Усиление для Land Rover: 6 новых рычагов подвески MEYLE-HD

Подходит для Land Rover Discovery III с 2004 г.в. и Range Rover Sport с 2005 г.в.

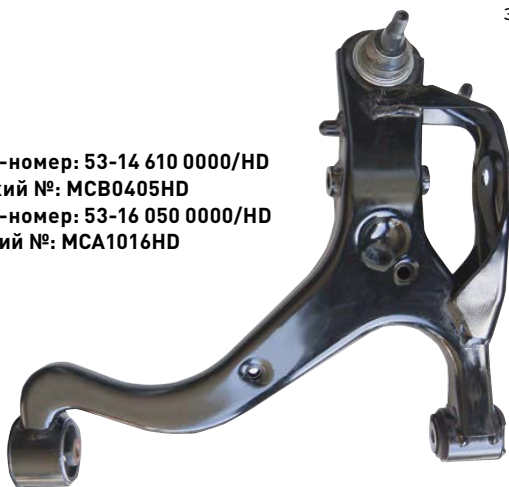
С целью исправить существующие недостатки в оригинальной конструкции, инженеры MEYLE разработали 6 новых рычагов MEYLE-HD: оригинальный гидравлический сайлентблок был заменен на цельнорезиновый сайлентблок качества MEYLE-HD. Так как цельнорезиновый сайлентблок не нуждается в жидкости, он не может выйти из строя из-за утечек как оригинальная версия. Благодаря этому рычаги MEYLE-HD имеют более продолжительный срок службы и поддерживают гарантию 4 года.

- цельнорезиновый сайлентблок заменяет гидравлический сайлентблок во всех 6 рычагах MEYLE-HD
- усиленный сайлентблок MEYLE-HD может быть заменен отдельно (MEYLE-номер: 53-14 610 0000/HD, Короткий №: MCB0405HD)
- невозможен преждевременный выход из строя из-за утечки жидкости
- используются высококачественные эластомеры: они гибко реагируют на движение растяжения/сжатия, а затем принимают свою первоначальную форму.

При замене рычагов подвески всегда в завершении необходимо выполнять регулировку углов установки колес. Цельнорезиновый сайлентблок монтируется только в нагруженном состоянии и всегда комплектно заменяется на одной оси. Необходимо соблюдать указания автопроизводителя.
